国立研究開発法人日本原子力研究開発機構 核燃料サイクル工学研究所
再処理施設に係る廃止措置計画変更認可申請書

(別冊 1 - 35)

再処理施設に関する設計及び工事の計画

(ガラス固化技術開発施設 (TVF) ガラス固化技術開発棟の
浸水防止扉の耐津波補強工事)

別図-4 締結金具の概要図

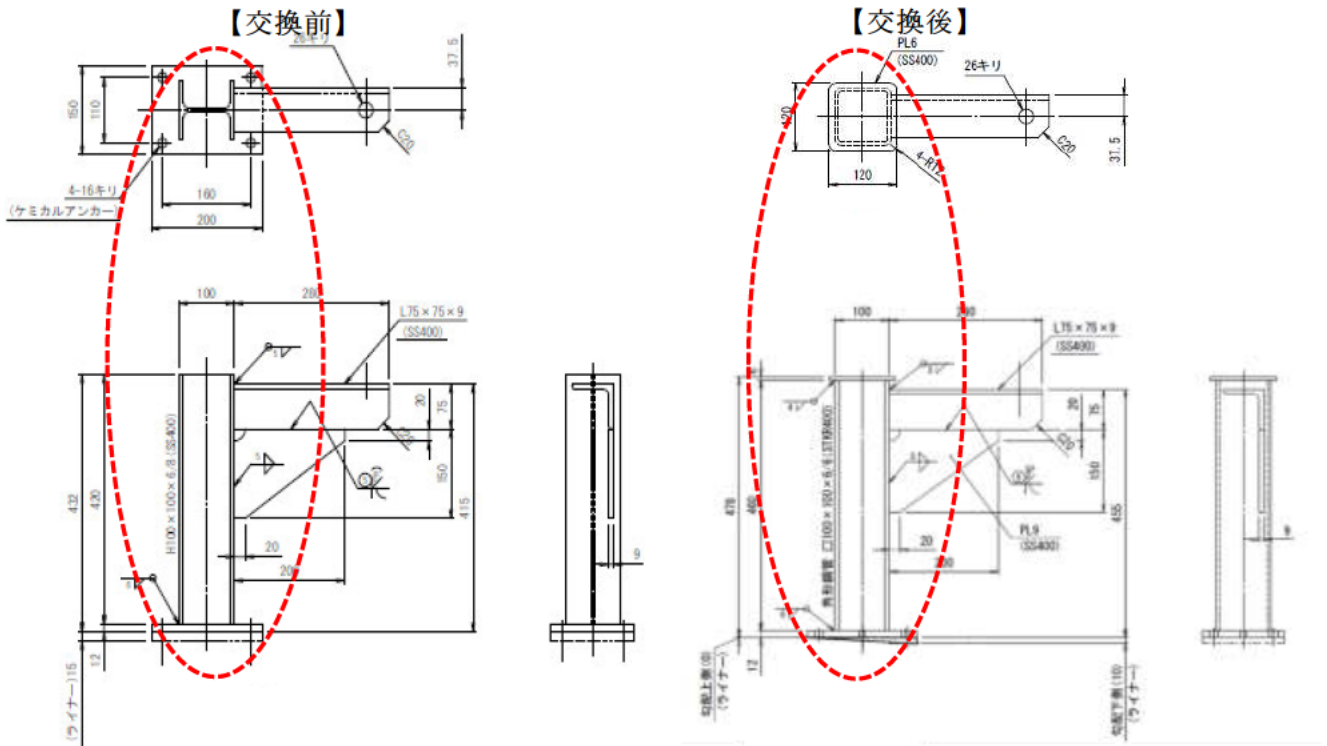
浸水防止扉（TVF-10）の耐震性向上のため、締結金物は、閉状態で固定するレバーであり、板厚を16mmから19mm、材質をSM400からSM490に材質を変更することにより部材自体の構造強度を上げる。

SM400A : 肉厚 16mm

⇒

SM490A : 肉厚 19mm

名称	材料 (適用規格)	備考 (主要寸法 mm)
締結金具	溶接構造用圧延鋼材 (SM490A : JIS G 3106)	215.5×65×19 別図-4
扉体止めブラケット	一般構造用角形鋼管 (STKR400 : JIS G 3466)	□100×100×6×6×478 別図-5

別図-5 扉体止めブラケットの概要図

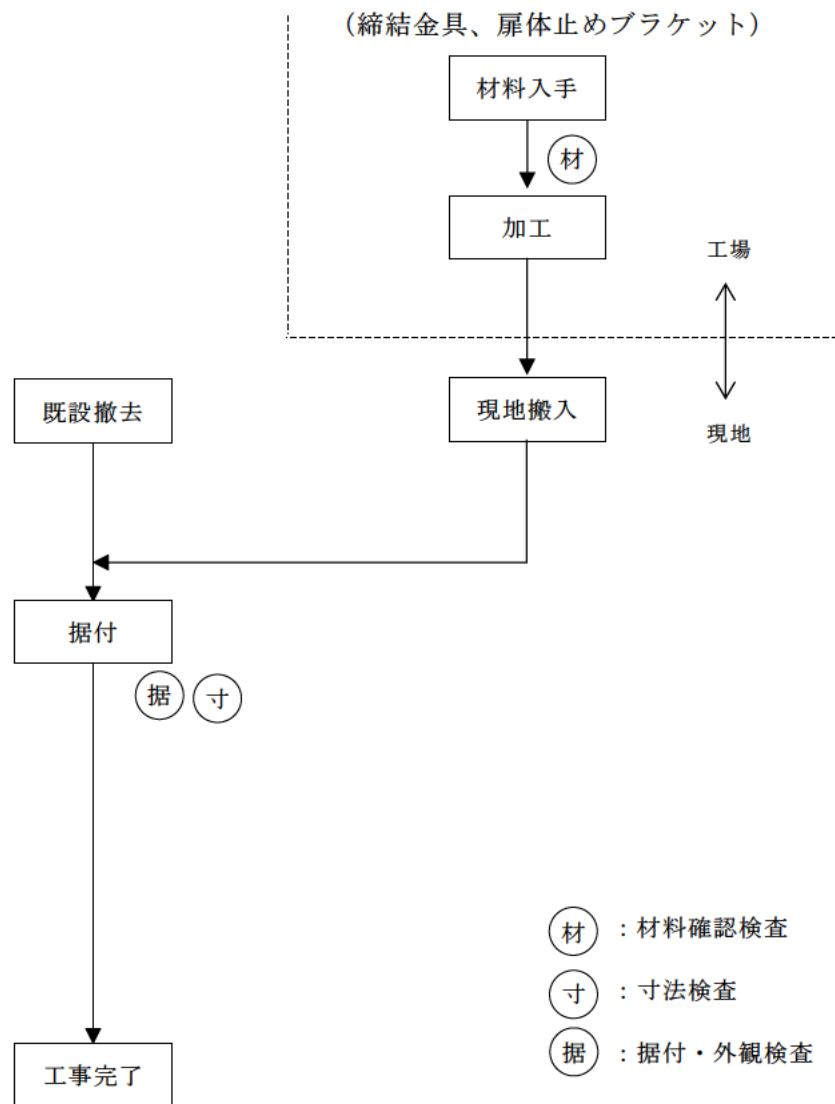
扉体止めブラケットは扉を開状態で固定するものであり、H型鋼材から角型鋼材への材質を変更することにより揺れに対して構造強度を上げる。

H 鋼材 100×100×6×8

⇒

角形鋼材 100×100×6×6
